BFI USINE DE TRIAGE LACHENAIE LTÉE

Exploitation du secteur nord du lieu d'enfouissement technique

***Étude d'impact sur l'environnement déposée
au ministre de l'Environnement du Québec***

***Réponses aux questions et commentaires
du ministère de l'Environnement du Québec***

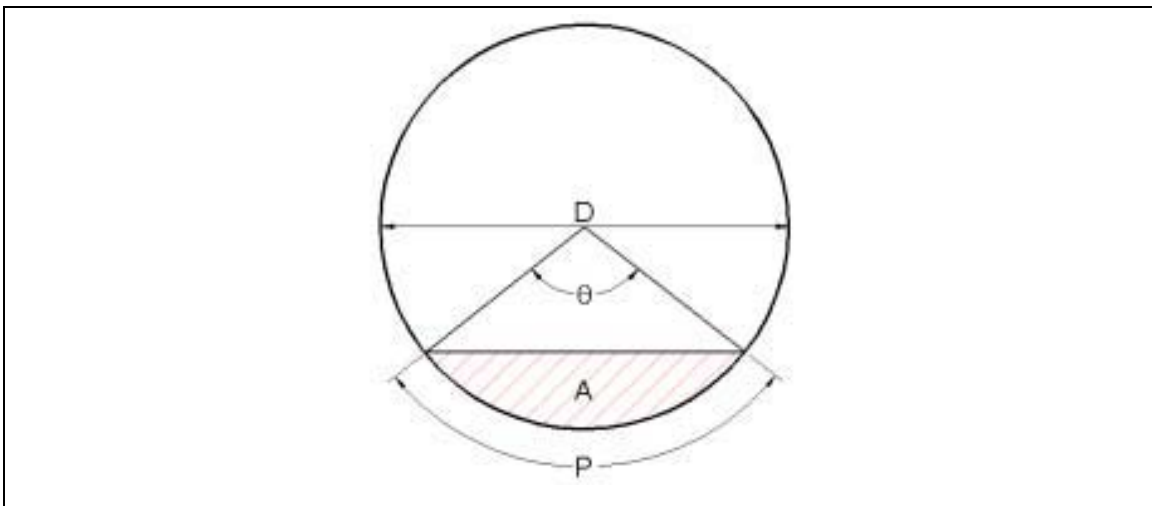
Il est mentionné que le fond des cellules du secteur Est a été réalisé en respectant des exigences géométriques (pente minimale des tranchées contenant les drains de collecte de lixiviat de 0,5 % et pente minimale du fond de la cellule vers les drains de 2 %) conformes à la version d'octobre 2000 du Projet de règlement sur l'élimination des matières résiduelles. Puisqu'il n'y avait pas eu, dans le cadre du projet d'agrandissement du secteur Est en 1995, d'étude géotechnique établissant les tassements de l'argile sous les déchets à la suite de sa consolidation ainsi que les profils finaux du fond des cellules, compte tenu de l'ajout de 4 à 7 m de déchets supplémentaires, qu'elle serait la géométrie du fond des cellules du secteur Est après tassements de l'argile ? Refaire pour le secteur Est l'étude équivalente à la section 9 (tassements) de l'Étude géotechnique - Agrandissement du secteur Nord réalisée par GSI Environnement, et ce, malgré le fait que le projet consiste à remplacer de l'argile du recouvrement final par des déchets qui sont moins denses que l'argile. Pour ce faire, les caractéristiques de l'argile déterminées pour le secteur Nord peuvent être utilisées. Par la suite, en fonction des nouvelles pentes établies, refaire le calcul de la capacité du système de drainage (section 5.4.2).

Le secteur Est a été conçu avec une pente minimale de drain de 0,5 % et une pente minimale du fond de la cellule vers les drains de 2 %. Les drains sont majoritairement orientés Est-Ouest avec un sens d'écoulement vers l'Ouest. Les drains de l'extrémité Sud, s'écoulent quant à eux vers l'Est. Afin de déterminer précisément le comportement du fond d'excavation du secteur Est, nous avons appliqué la méthode de calcul développée pour le secteur Nord.

La capacité hydraulique d'une conduite se calcule à l'aide de l'équation de Manning qui s'énonce comme suit :

La figure suivante illustre les paramètres de calcul :

La capacité hydraulique d'une conduite est donc principalement fonction du diamètre de la conduite, de la pente et du coefficient de friction de Manning.

Ces caractéristiques étant fixées, le débit et donc la vitesse dans la conduite seront déterminés par la surface d'écoulement qui est elle-même fonction de l'angle θ du liquide dans la conduite.

Jean-Pierre Giroud (2000) a démontré dans un article que le débit maximal est atteint pour un angle de 302° .

Hauteur du front des déchets et le besoin en matériel de recouvrement journalier

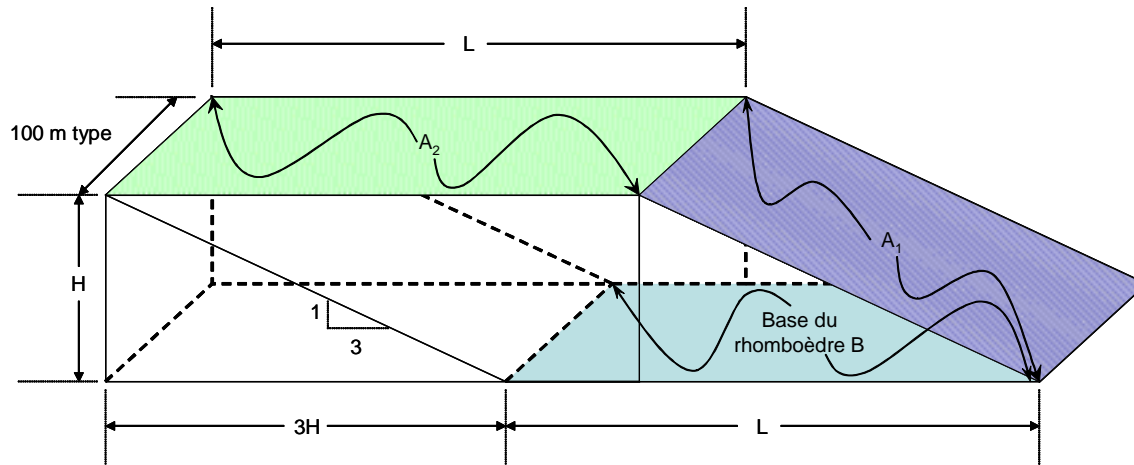
QUESTIONS ET COMMENTAIRES	RÉPONSES
<p>GSI Environnement, Demande d'agrandissement du secteur Nord, section 5.11.1, page 44</p>	
<p>Pour l'exploitation du secteur Nord (et du secteur Est), l'initiateur désire pouvoir éliminer les déchets en couches pouvant atteindre 8 m d'épaisseur afin de réduire la surface active de déchargement-compactage. En fonction du volume de déchets reçu quotidiennement et de la largeur des cellules d'enfouissement, démontrer comment l'enfouissement en couches de 8 m d'épaisseur réduira la surface active de déchargement-compactage, donc le besoin en matériaux de recouvrement journalier.</p>	<p>Voir la note de calculs de M. Jean-Marc Viau de BFI à l'annexe 9 du présent document.</p>
<p>GSI Environnement, Demande d'agrandissement du secteur Nord, section 5.12.4, page 49</p>	
<p>Il est mentionné que les mesures de concentration de méthane dans le sol aux limites du secteur Nord seront réalisées dans 18 puits de surveillance, alors qu'il y en a 19 d'identifiés sur le plan 2/11. Faire la correction appropriée.</p>	<p>Le plan 2/11 est correct ; il y a bien 19 puits de surveillance pour la migration du biogaz dans lesquels des mesures de méthane seront prises. Cette correction s'applique aussi à la section 7.4 de l'étude d'impact.</p>

Comme le volume de matériel de recouvrement de la façade est enlevé à la journée suivante², nous pouvons supposé que nous avons une perte d'au plus de 30% de V_{mrf} . Alors, la consommation quotidienne de matériel de recouvrement est :

Pour H = 3 m	Pour H = 8 m
$A_1 = 316,23H = 948,69m^2$	$A_1 = 316,23H = 2529,84m^2$
$L = \frac{V}{100H} = \frac{4000}{(100)(3)} = 13,3m$	$L = \frac{V}{100H} = \frac{4000}{(100)(8)} = 5m$
$A_2 = 100L = (100)(13,3) = 1333,33m^2$	$A_2 = 100L = (100)(5) = 500m^2$
$V_{mr_{totale}} = \delta A_2 + 0,3\delta A_1$	$V_{mr_{total}} = \delta A_2 + 0,3\delta A_1$
$V_{mr_{total}} = 0,3(133333) + (0,3)(0,3)(94869)$	$V_{mr_{total}} = 0,3(500) + (0,3)(0,3)(25298)$
$V_{mr_{total}} = 485,4m^3$	$V_{mr_{total}} = 377,7m^3$
Donc par tonne de déchets : $485,4m^3/4\ 000t = 0,121\ m^3 / tonne$	Donc par tonne de déchets : $377,7m^3/4\ 000t = 0,094\ m^3 / tonne$

Donc, en opérant avec une hauteur de front de déchet de 8 mètres au lieu de 3 mètres, nous requérons environ 22% de moins de matériel de recouvrement quotidien. $\frac{(0,121 - 0,094)}{0,121} * 100 = 22\%$
